SERVICE INFO – INA 0085

Различни отклоняващи ролки за монтаж

на обтягащ блок 534 0243 10 в бензинови и дизелови двигатели

Снимка 1: Обтяжен елемент 534 0243 10

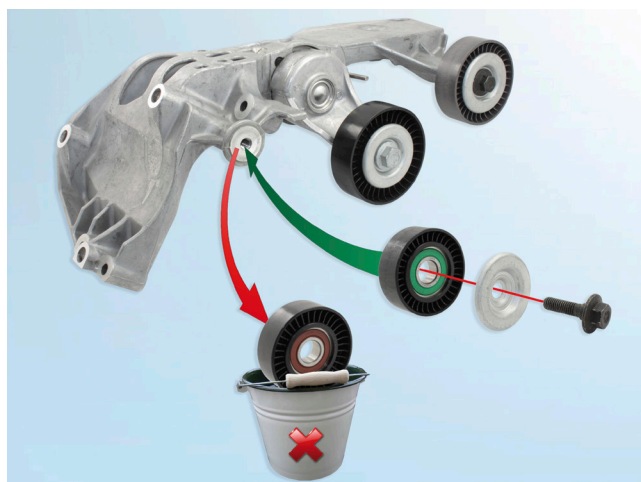
На обтягащият блок са монтирани стандартно отклоняващи ролки подходящи само за бензинови двигатели.

За да го използвате при монтаж на дизеловите двигатели изброени горе, лявата отклоняваща ролка 532 0404 30 трябва да бъде заменена с отклоняваща ролка 532 0406 30 (снимка 1).

Отклоняващата ролка за дизелови двигатели не е включена в комплекта и трябва да бъде поръчана отделно.

Уверете се, че правилната отклоняваща ролка е монтирана на обтягащия блок, преди да бъде монтиран на превозното средство!

Снимка 2: Отклоняваща ролка 532 0404 30 за автомобили с бензинов двигател (ляво) и отклоняваща ролка 532 0406 30 за автомобили с дизелов двигател (дясно)

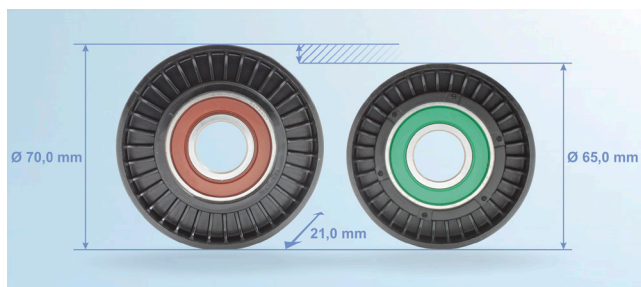
Отклоняваща ролка 532 0406 30 за дизелови двигатели има по-малък диаметър, в сравнение с отклоняваща ролка 532 0404 30 (снимка 2).

Други характеристики, като цвета на уплътняващия пръстен, не оказват влияние върху правилното функциониране на блока и могат да варират.
